## 【変更のお知らせ】

### 1. 専用テラス面積の変更

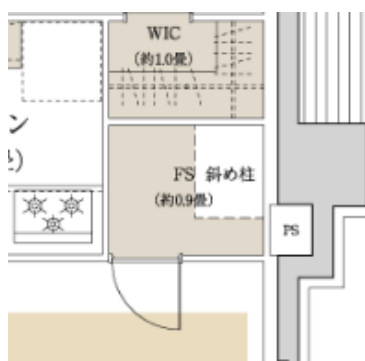
At タイプ：専用テラス面積    変更前 23.91m<sup>2</sup>    変更後 22.90m<sup>2</sup>

It タイプ：専用テラス面積    変更前 29.05m<sup>2</sup>    変更後 28.77m<sup>2</sup>
